BOSCH 博世 Confidential	Product Development Design Change Request 产品开发设计变更请求		Version 15 Effective date: 2024-09-03th																																																																							
			Design Change Request No.	24_093																																																																						
Customer project Name/ 客户项目名称:		JIM-493		MCR No. / MCR号:																																																																						
Sample status / 样件状态: ☒ A Sample ☐ B Sample ☐ C Sample ☐ D Sample																																																																										
Change part&product Name/更改零部件产品的名称(简要描述)																																																																										
DOC+SDPF新鲜件(不可拆): F01ZH003FU-01 DOC+SDPF老化件(不可拆): F01ZH003FU-51 SCR新鲜件: F01ZH003FV-01 DOC+SDPF新鲜件(可拆): F01ZH003G1-00 DOC+SDPF老化件(可拆): F01ZH003G1-51 SCR老化件: F01ZH003FV-51																																																																										
Reason of changes/更改理由 (简要描述):																																																																										
JIM 493 新鲜件老化件 (可拆+不可拆) 样件首次释放;																																																																										
Change from/变更来源:

PDECR 24-093

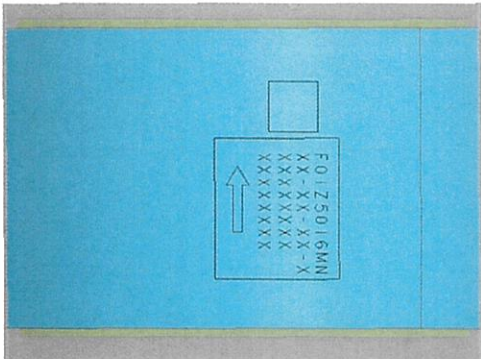
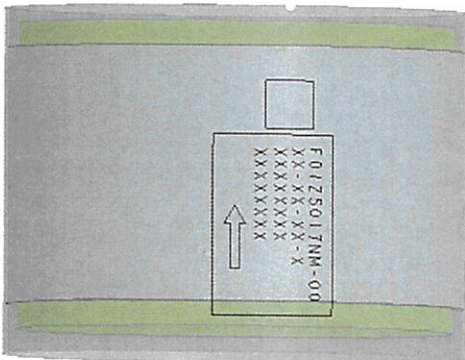
零件号	零件名称	Project	样件阶段	变更来源
	F01Z5102CZ-01	FLANGE	JIM-493	A	BOSCH/Customer
	变更前		变更后		
变更描述			 根据客户增压器出口，重新设计 连接法兰；		
变更原因	根据客户增压器出口，重新设计连接法兰；				
风险点（影响）	法兰形状及出口大小改变，气体流速均匀性降低；				
验证方法	进行CFD仿真，仿真报告如附件；

PDECR 24-093

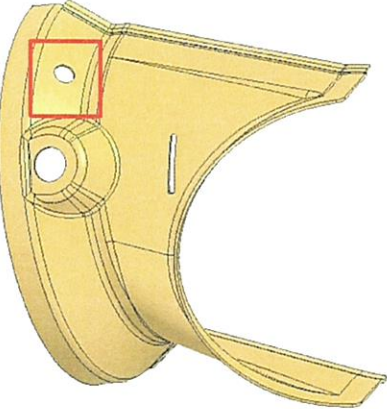
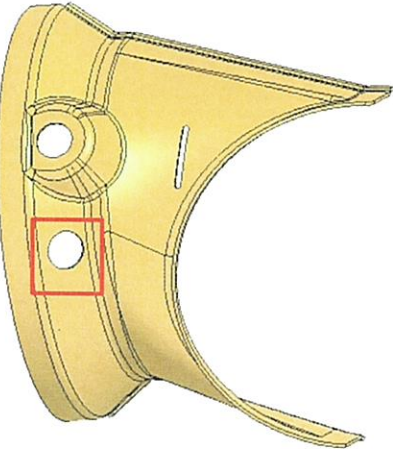
零件号	零件名称	Project	样件阶段	变更来源
	F01Z5102D0-01	CONE	JIM-493	A	BOSCH/Customer
	变更前		变更后		
变更描述			 根据客户边界及法兰重新设计端锥;		
变更原因					
风险点 (影响)	端锥形状及出口大小改变, 气体流速均匀性降低;				
验证方法	进行CFD仿真, 仿真报告如附件;

PDECR 24-093

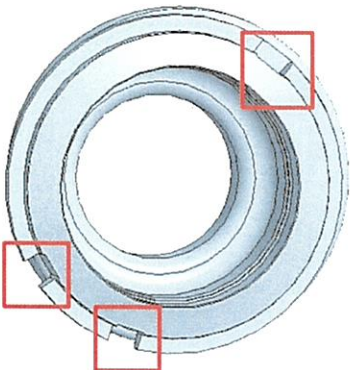
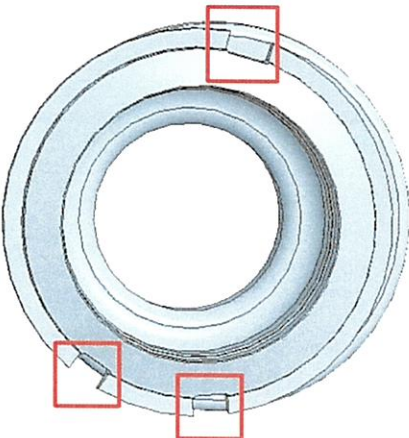
零件号	零件名称	Project	样件阶段	变更来源
	F01Z5017NM-00	DOC CANNING	JIM-493	A	BOSCH/Customer
	变更前			变更后	
变更描述	 DOC CANNING : F01Z5016NA DOC SLEEVE: F01Z5101BG DOC CATALYST: F01Z501906 DOC MAT: F01Z510111			 DOC CANNING: F01Z5017NM-00 DOC SLEEVE: F01Z5101BG DOC CATALYST: F01Z50178N-00 DOC MAT: F01Z5101PS	
变更原因	降本更换催化剂及衬垫;				
风险点 (影响)	更换衬垫催化剂有吹出风险;				
验证方法	Canning DV实验已通过;

PDECR 24-093

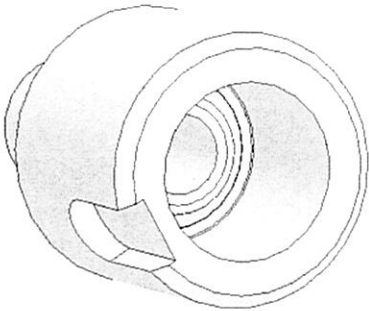
零件号	零件名称	Project	样件阶段	变更来源
	F01Z510266-00	SLEEVE	JIM-493	A	BOSCH/Customer
	变更前后				
变更描述	 更改混合器压差座位置; 				
变更原因	根据客户边界重新设计压差管，供应商焊接评估在原位置无法焊接，因此更改压差传感器座的位置;				
风险点 (影响)	无				
验证方法	无

PDECR 24-093

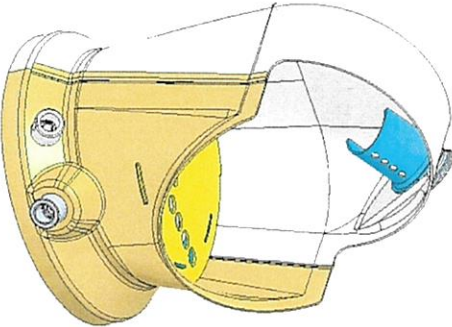
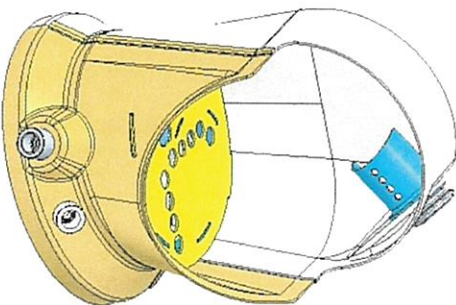
零件号	零件名称	Project	样件阶段	变更来源
	F01Z5102E0-00	DM flange	J1M-493	A	BOSCH/Customer
	变更前		变更后		
变更描述					
变更原因	原尿素喷嘴角度会跟客户水箱干涉，尿素喷嘴更改周期长，因此修改尿素喷嘴座开槽角度（逆时针旋转20°）；				
风险点（影响）	无				
验证方法	无

PDECR 24-093

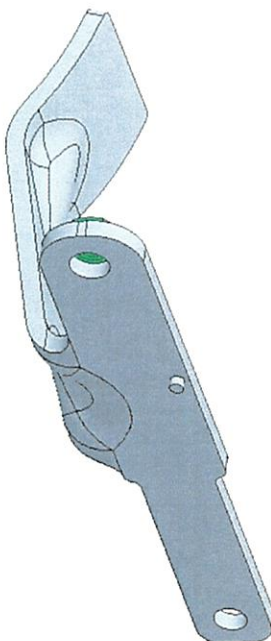
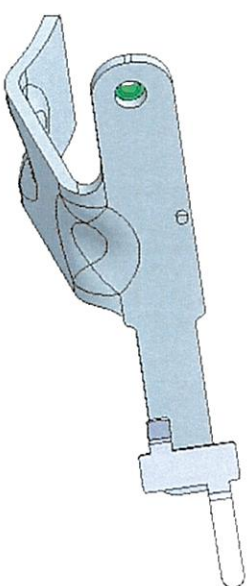
零件号	零件名称	Project	样件阶段	变更来源
	F01Z510265-00	DP SENSOR BOSS	JIM-493	A	BOSCH/Customer
	变更前		变更后		
变更描述					
变更原因	根据客户边界重新设计压差管座;				
风险点 (影响)	无				
验证方法	无

PDECR 24-093

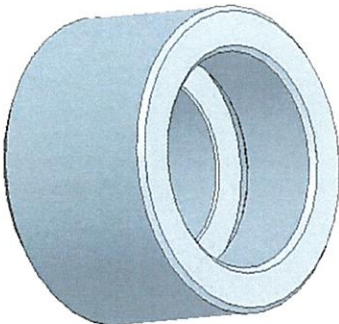
零件号	零件名称	Project	样件阶段	变更来源
	F01Z5017X1-00	DP TUBE BRACKET WITH NUT	JIM-493	A	BOSCH/Customer
	变更前				
变更描述					
	DP TUBE BRACKE: F01Z5016MR DP TUBE BRACKET: F01Z5101BT WELDING NUT: F01Z500068		DP TUBE BRACKE: F01Z5017X1-00 DP TUBE BRACKET: F01Z5101BT DP TUBE BRACKET: F01Z5102D2-00 WELDING NUT: F01Z500068		
变更原因	客户要求新增传感器线束固定抱箍;				
风险点 (影响)	无				
验证方法	无

PDECR 24-093

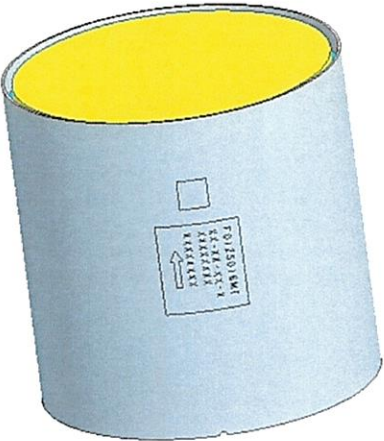
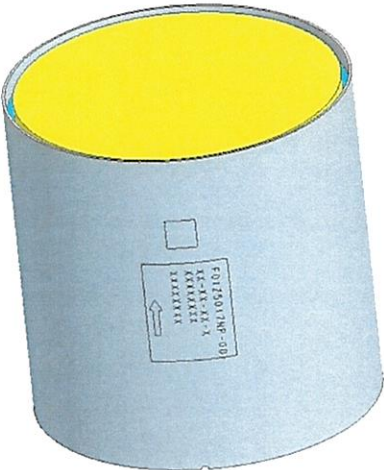
零件号	零件名称	Project	样件阶段	变更来源			
	F01Z5102DL-00	NOx SENSOR BOSS	J1M-493	A	BOSCH/Customer			
	变更前		变更后					
变更描述								
变更原因	为方便定位，NOX座新增定位台阶；							
风险点 (影响)	无							
验证方法	无

PDECR 24-093

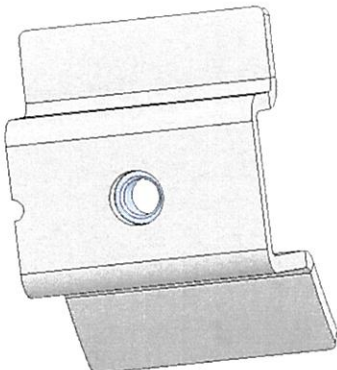
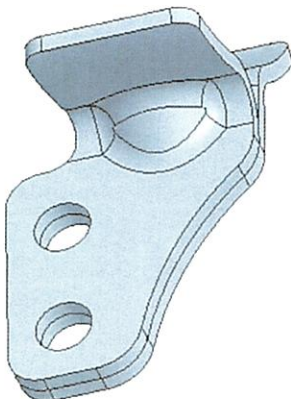
零件号	零件名称	Project	样件阶段	变更来源
	F01Z5101BS	TEMP-SENSOR BOSS	JIM-493	A	BOSCH/Customer
	变更前		变更后		
变更描述					
变更原因	统一温度传感器座，T4 T5 T6统一用一个温度传感器座；				
风险点（影响）	无				
验证方法	无

PDECR 24-093

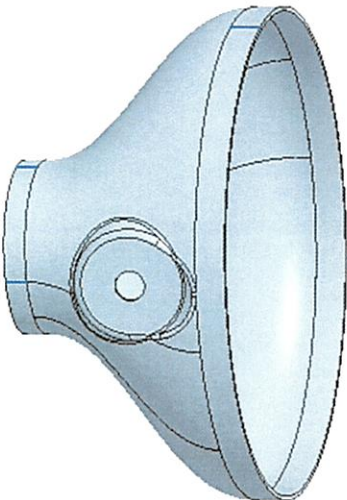
零件号	零件名称	Project	样件阶段	变更来源
	F01Z5017NP-00	DPF CANNING	JIM-493	A	BOSCH/Customer
	变更前后				
变更描述	 DPF CANNING: F01Z5016MT DPF SLEEVE: F01Z5101BY DPF CATALYST: F01Z501890 DPF MAT: F01Z5101BZ 衬垫更换成国产（开元）衬垫；  DPF CANNING: F01Z5017NP-00 DPF SLEEVE: F01Z5101BY DPF CATALYST: F01Z501890 DPF MAT: F01Z5101VW-00				
变更原因	降本更换催化剂衬垫；				
风险点（影响）	更换衬垫催化剂有吹出风险；				
验证方法	Canning DV实验已通过；

PDECR 24-093

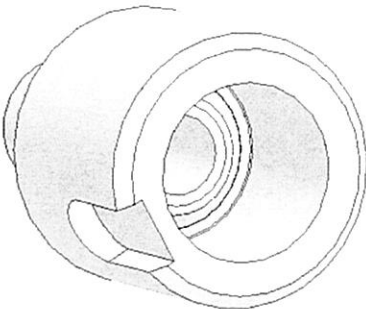
零件号	零件名称	Project	样件阶段	变更来源
	F01Z5017XR-00	DPF BRACKET 1	JIM-493	A	BOSCH/Customer
	变更前		变更后		
变更描述	 DPF BRACKET 1: F01Z5016MU DPF BRACKET: F01Z5101C0 WELDING NUT: F01Z500753		 DPF BRACKET 1: F01Z5017XR-00 DPF BRACKET: F01Z5102DJ-00 DPF BRACKET : F01Z5102DK-00		
变更原因	根据客户边界重新设计DPF安装支架;				
风险点 (影响)	支架更改强度不满足设计要求;				
验证方法	B样放行前进行FEA仿真;

PDECR 24-093

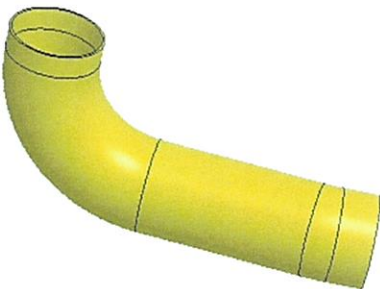
零件号	零件名称	Project	样件阶段	变更来源
	F01Z51025W-00	CONE	JIM-493	A	BOSCH/Customer
	变更前				
变更描述					
变更原因	重新设计DPF出气端锥；				
风险点（影响）	根据客户边界重新设计DPF出气端锥；				
验证方法	端锥形状及出口大小改变，气体流速均匀性降低； 进行CFD仿真，仿真报告如附件；

PDECR 24-093

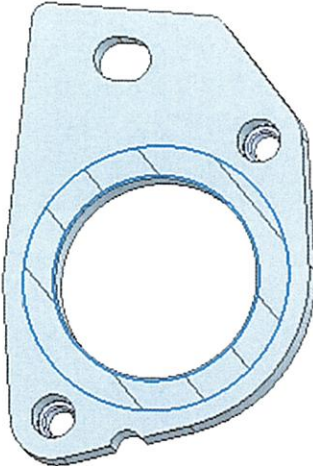
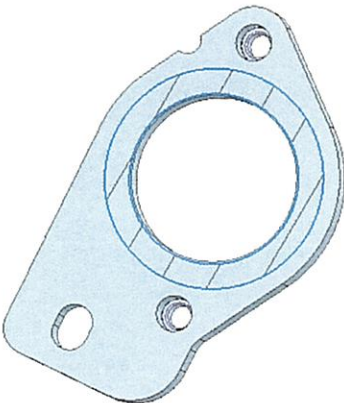
零件号	零件名称	Project	样件阶段	变更来源
	F01Z51025X-00	DP SENSOR BOSS	JIM-493	A	BOSCH/Customer
	变更前				
变更描述				变更后	
				根据客户边界重新设计压差管座;	
				变更原因	
				风险点 (影响)	
验证方法	无;

PDECR 24-093

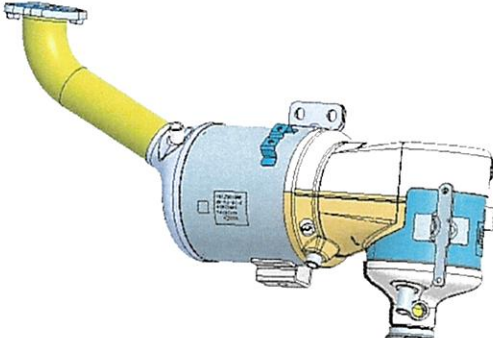
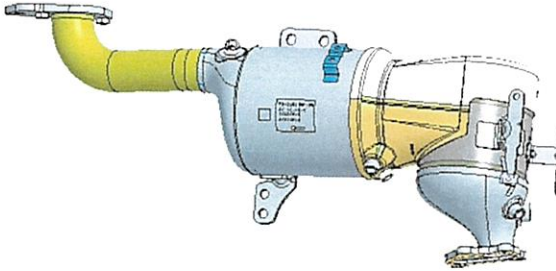
零件号	零件名称	Project	样件阶段	变更来源	
	F01Z5102D3-00	CONNECTION PIPE	JIM-493	A	BOSCH/Customer	
	变更前					
变更描述						
	根据客户边界重新设计DPF出气管；					
	变更原因					
	风险点（影响）					
验证方法	进行CFD仿真，仿真报告如附件；

PDECR 24-093

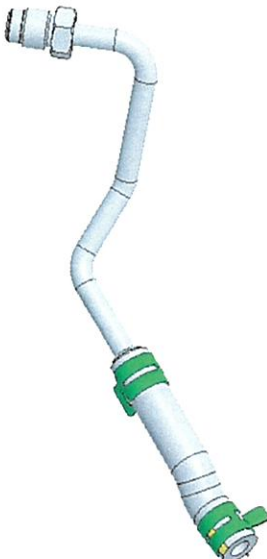
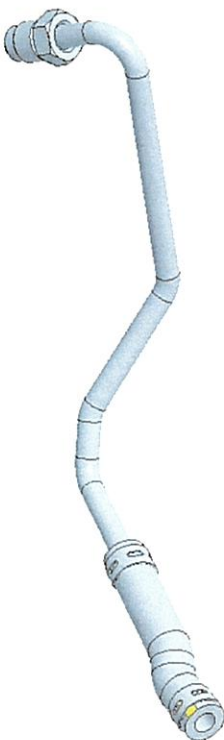
零件号	零件名称	Project	样件阶段	变更来源
	F01Z5102D3-00	CONNECTION PIPE	JIM-493	A	BOSCH/Customer
	变更前		变更后		
变更描述					
变更原因	与4JJ法兰保持一致，借用4JJ法兰；				
风险点 (影响)	无；				
验证方法	无；

PDECR 24-093

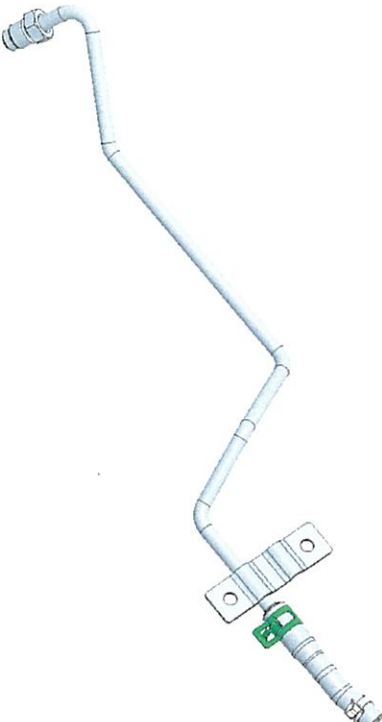
零件号	零件名称	Project	样件阶段	变更来源			
	F01Z5017W5-00	DOC+SDPF WELDING	JIM-493	A	BOSCH/Customer			
变更描述	变更前		变更后

上述变更后，焊接组件随之更改；							
	无							
	变更原因							
	风险点 (影响)							
验证方法	无

PDECR 24-093

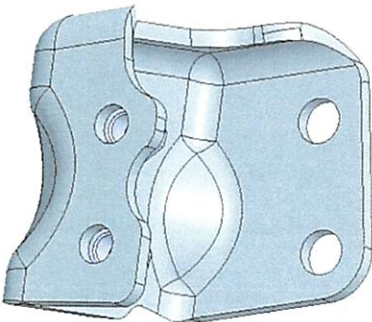
零件号	零件名称	Project	样件阶段	变更来源
	See below	DP tube inlet	JIM-493	A	BOSCH/Customer
	变更前				
变更描述					
	DP tube inlet : F01Z5016MZ DP tube inlet : F01Z5101C9		DP tube inlet : F01Z5017W8-00 DP tube inlet : F01Z5102D5-00		
	变更原因				
	根据客户边界更改压差管走向;				
	风险点 (影响)				
验证方法

PDECR 24-093

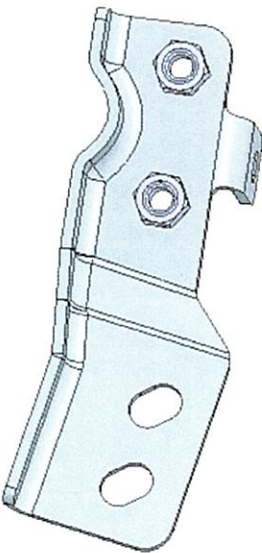
零件号	零件名称	Project	样件阶段	变更来源
	See below	DP tube OUTlet	J1M-493	A	BOSCH/Customer
	变更前		变更后		
变更描述					
	DP tube OUTlet : F01Z5016MY DP tube OUTlet : F01Z5101C8		DP tube OUTlet : F01Z5017W7-00 DP tube OUTlet : F01Z5102D4-00		
变更原因	根据客户边界更改压差管走向;				
风险点 (影响)	无				
验证方法	无

PDECR 24-093

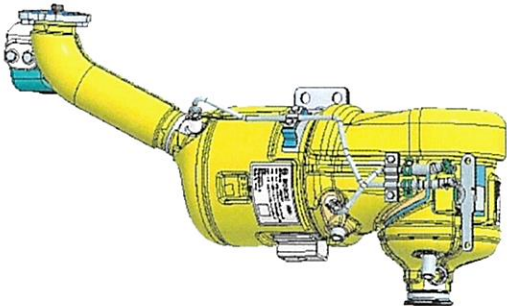
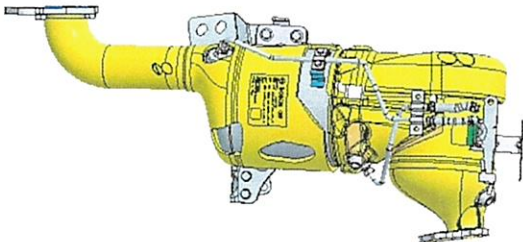
零件号	零件名称	Project	样件阶段	变更来源
	F01Z5017XS-00	DPF BRACKET	JIM-493	A	BOSCH/Customer
	变更前		变更后		
变更描述	无		 DPF BRACKET : F01Z5017XS-00 DPF BRACKET: F01Z51025B-00 NUT: F01Z560017		
变更原因	根据客户边界重新设计DPF转接支架;				
风险点 (影响)	支架更改强度不满足设计要求;				
验证方法	B样放行前进行FEA仿真;

PDEC R 24-093

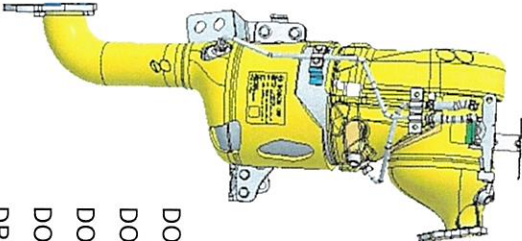
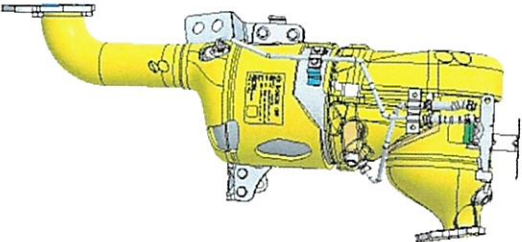
零件号	零件名称	Project	样件阶段	变更来源
	F01Z5017XT-00	DPF BRACKET	JIM-493	A	BOSCH/Customer
变更描述	变更前		变更后		
	无				
变更原因	根据客户边界重新设计DPF转接支架;				
风险点 (影响)	支架更改强度不满足设计要求;				
验证方法	B样放行前进行FEA仿真;

PDECR 24-093

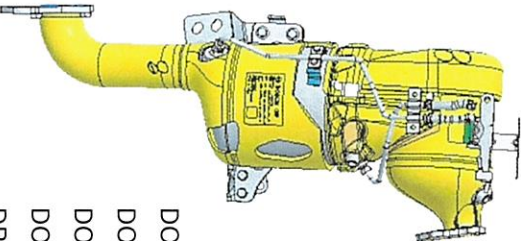
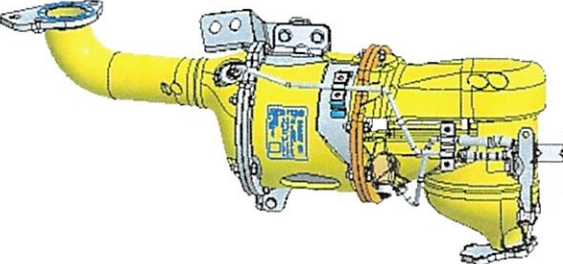
零件号	零件名称	Project	样件阶段	变更来源			
	See below	DOC+SDPF UNIT	JIM-493	A	BOSCH/Customer			
	变更前后							
变更描述								
变更原因	上述更改后后处理总成随之更改，保温用手工保温；							
风险点（影响）	无							
验证方法	无

PDECR 24-093

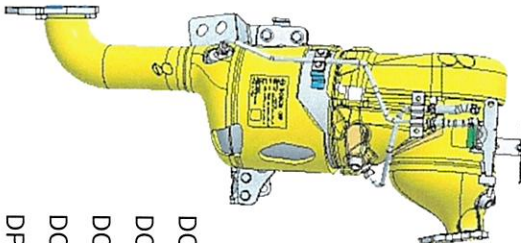
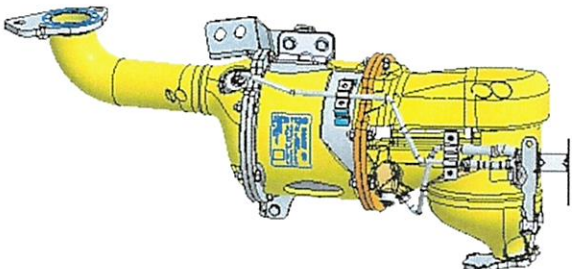
零件号	零件名称	Project	样件阶段	变更来源
	See below	DOC+SDPF UNIT	JIM-493	A	BOSCH/Customer
	变更后				
变更描述	 DOC+SDPF UNIT: F01ZH003FU-01 DOC+SDPF WELDING: F01Z5017W5-00 DOC CANNING: F01Z5017NM-00 DOC CATALYST: F01Z50178N-00 DPF CANNING: F01Z5017NP-00 DPF CATALYST: F01Z501890  DOC+SDPF UNIT: F01ZH003FU-51 DOC+SDPF WELDING: F01Z5017W5-51 DOC CANNING: F01Z5017NM-51 DOC CATALYST: F01Z50178T-00 DPF CANNING: F01Z5017NP-51 DPF CATALYST: 0452D318RJ				
变更原因	释放JIM 493 DOC+DPF老化件;				
风险点 (影响)	无				
验证方法	无

PDECR 24-093

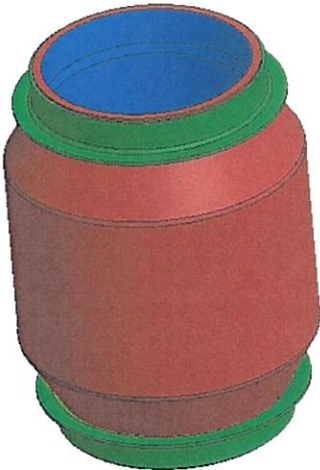
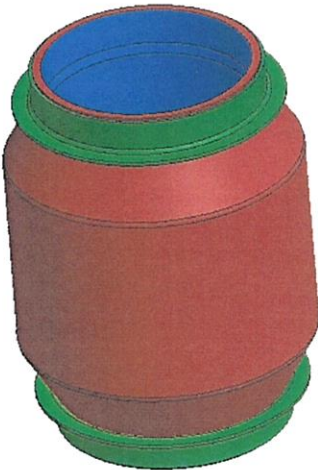
零件号	零件名称	Project	样件阶段	变更来源
	See below	DOC+SDPF UNIT	JIM-493	A	BOSCH/Customer
	变更前后				
变更描述	 DOC+SDPF UNIT: F01ZH003FU-01 DOC+SDPF WELDING: F01Z5017WS-00 DOC CANNING: F01Z5017NM-00 DOC CATALYST: F01Z50178N-00 DPF CANNING: F01Z5017NP-00 DPF CATALYST: F01Z501890  DOC+SDPF UNIT: F01ZH003G1-00 DOC UNIT: F01Z5017X9-00 DOC WELDING: F01Z5017XA-00 DOC CATALYST: F01Z50178N-00 DPF UNIT : F01Z5017XC-00 DPF WELDING : F01Z5017XD-00 DOC CATALYST: F01Z501890 PIPE UNIT : F01Z5017XF-00 PIPE WELDING : F01Z5017XG-00 释放JIM 493 DOC+DPF可拆新鲜件 (增加法兰及密封垫) ;				
变更原因	无				
风险点 (影响)	无				
验证方法	无

PDECR 24-093

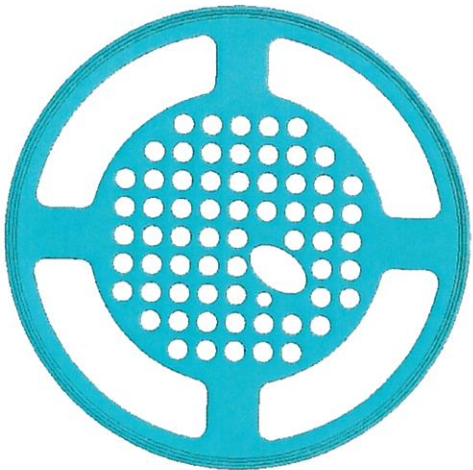
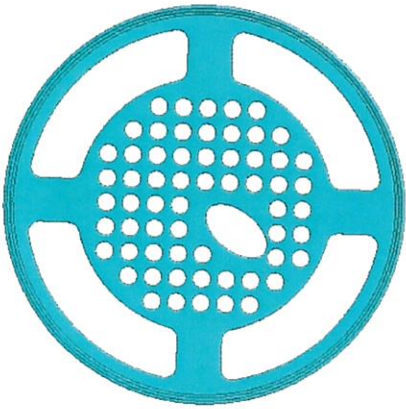
零件号	零件名称	Project	样件阶段	变更来源	
	See below	DOC+SDPF UNIT	JIM-493	A	BOSCH/Customer	
	变更前		变更后			
变更描述	 DOC+SDPF UNIT: F01ZH003FU-51 DOC+SDPF WELDING: F01Z5017W5-51 DOC CANNING: F01Z5017NM-51 DOC CATALYST: F01Z50178T-00 DPF CANNING: F01Z5017NP-51 DPF CATALYST: 0452D318RJ		 DOC+SDPF UNIT: F01ZH003G1-51 DOC UNIT: F01Z5017X9-51 DOC WELDING: F01Z5017XA-51 DOC CATALYST: F01Z50178T-00 DPF UNIT : F01Z5017XC-51 DPF WELDING : F01Z5017XD-51 DOC CATALYST: 0452D318RJ PIPE UNIT : F01Z5017XF-00 PIPE WELDING : F01Z5017XG-00			
变更原因	释放JIM 493 DOC+DPF可拆老化件 (增加法兰及密封垫) ;					
风险点 (影响)	无					
验证方法	无

PDECR 24-093

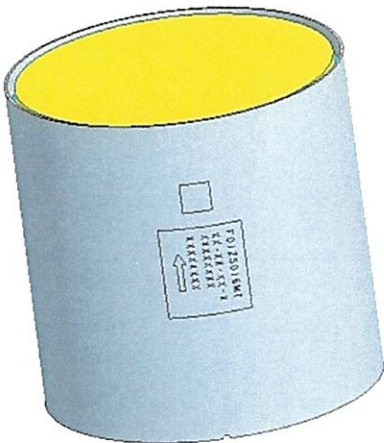
零件号	零件名称	Project	样件阶段	变更来源
	F01Z51023K-00	FLEX ELEMENT	JIM-493	A	BOSCH/Customer
变更描述	变更前		变更后

降本，波纹管换成腾龙的波纹管；				
	降本，波纹管换成腾龙的波纹管；				
	波纹管强度不足； 后续做实验验证；

PDECR 24-093

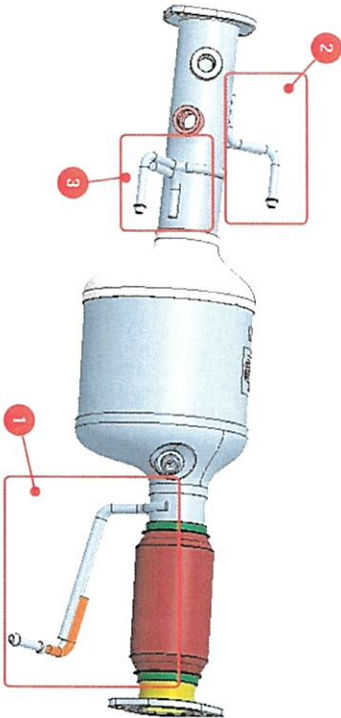
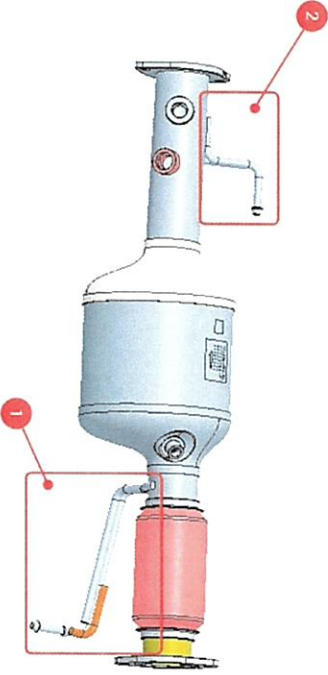
零件号	零件名称	Project	样件阶段	变更来源
	F01Z5017NP-00	DPF CANNING	JIM-493	A	BOSCH/Customer
	变更前		变更后		
变更描述					
	SCR CANNING: F01Z5016NA SCR SLEEVE: F01Z5101D2 SCR CATALYST: F01Z501891 SCR MAT: F01Z5101D3		SCR CANNING: F01Z5017WA-00 SCR SLEEVE: F01Z5101D2 SCR CATALYST: F01Z501891 SCR MAT: F01Z5101PU-02		
变更原因	降本更换催化剂衬垫;				
风险点 (影响)	更换衬垫催化剂有吹出风险;				
验证方法	Canning DV实验已通过;

PDECR 24-093

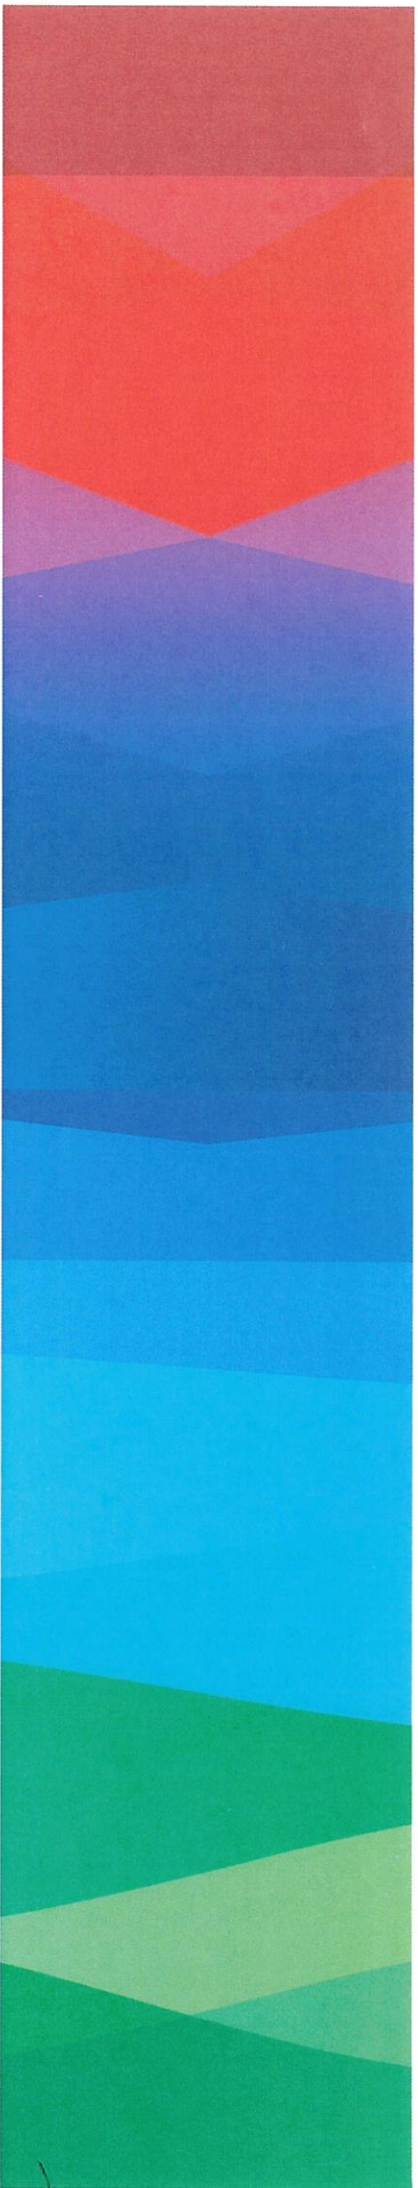
零件号	零件名称	Project	样件阶段	变更来源
	F01Z5017W9-00	SCR WELDING	JIM-493	A	BOSCH/Customer
	变更前			变更后	
变更描述					
变更原因	根据客户边界调整SCR数模;				
风险点 (影响)	取消一组吊钩, 强度不足;				
验证方法	B样放行前进行FEA仿真;
